**AVIS RELATIF À LA PROTECTION
CONTRE LES EVENTUELS EFFETS NOCIFS ET NUISANCES
PROVOQUÉS PAR LES RAYONNEMENTS NON IONISANTS
GÉNÉRÉS PAR DES ANTENNES ÉMETTRICES STATIONNAIRES**

Commune : CHARLEROI - Exploitant : ORANGE

Référence exploitant : 291C1_2 & 30929C1_1 & 40929C1_1 & 50929C1_1

Rapport n° 2465 / 2023

Figure 1 : Vue en plan des lieux de séjour et des points de contrôle

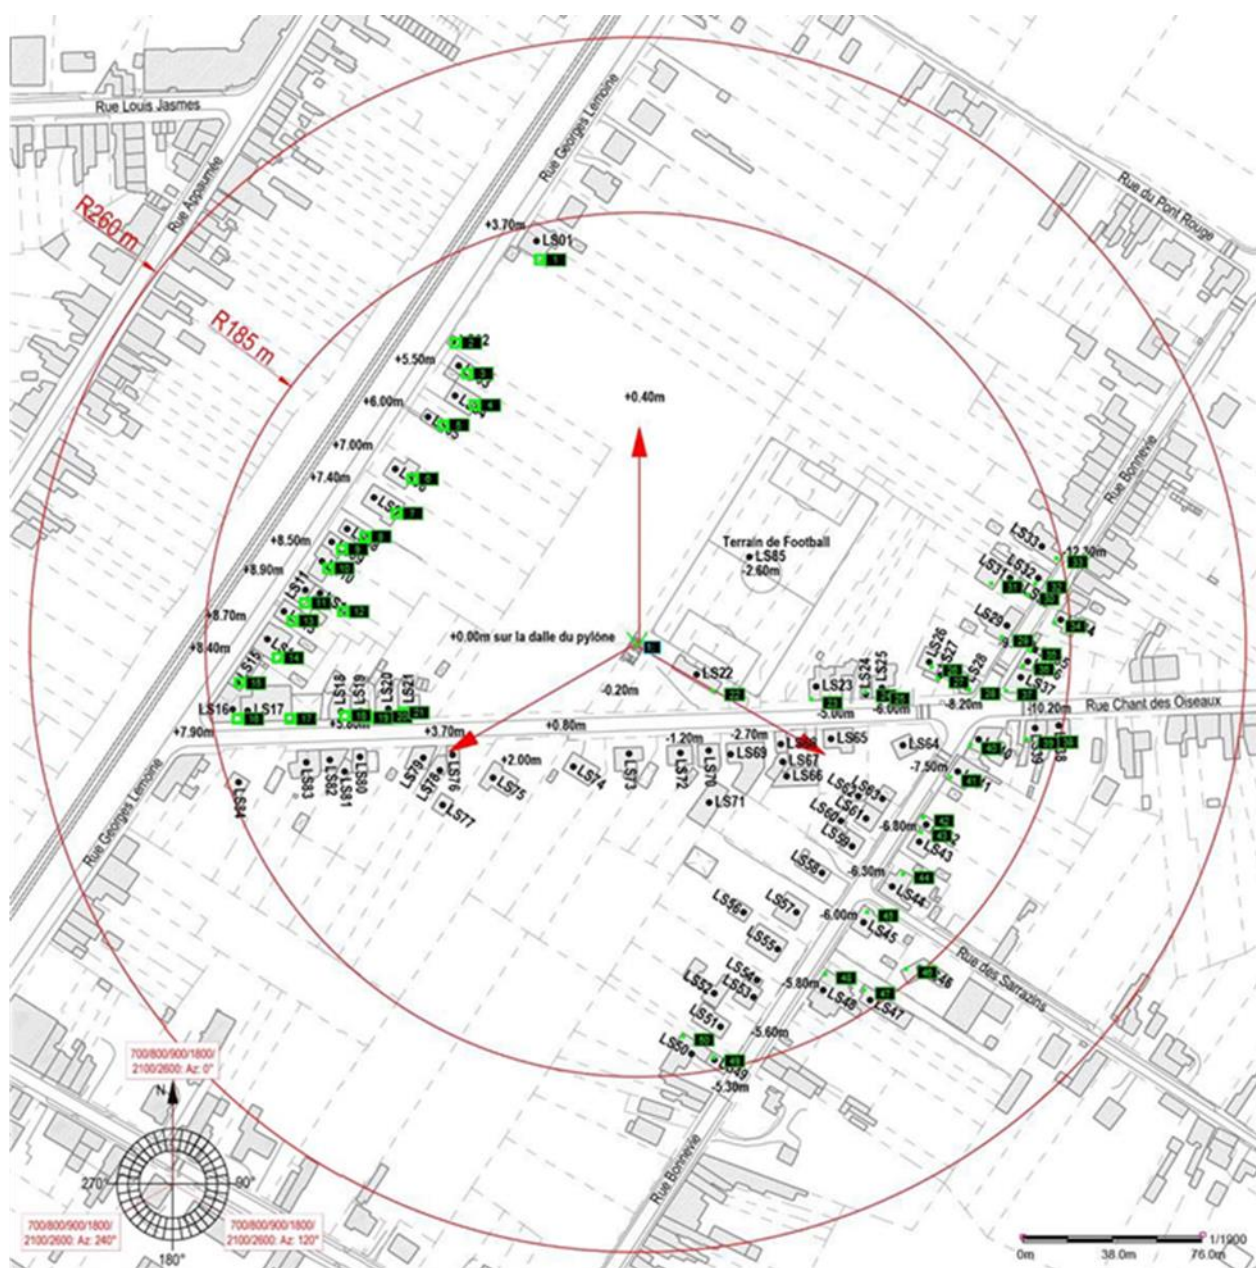
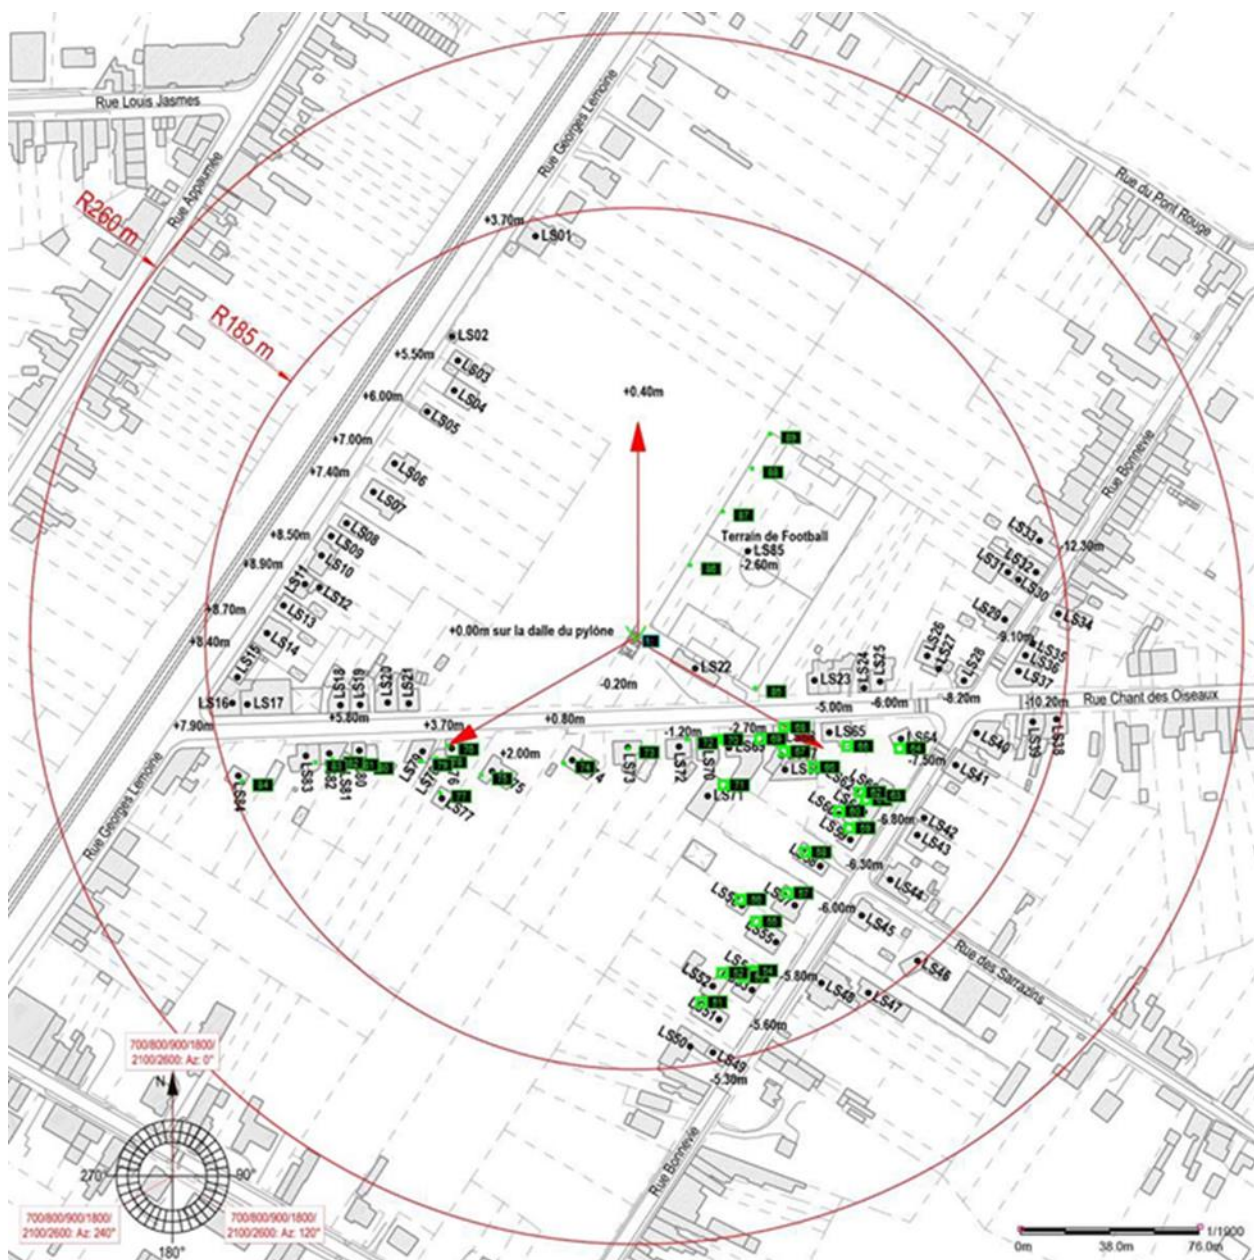
En ce qui concerne les antennes de l'installation mentionnées dans le tableau 1, la distance maximale à laquelle la limite pourrait être atteinte, à l'extérieur, est égale à 68,3 m. S'il n'y a pas de LS à une distance inférieure, les antennes respectent forcément la limite d'immission.

Dans le cas des LS situés à l'intérieur des bâtiments, une atténuation d'obstacle est prise en compte et il en résulte que la distance maximale à laquelle la limite pourrait être atteinte se réduit à 48,4 m.
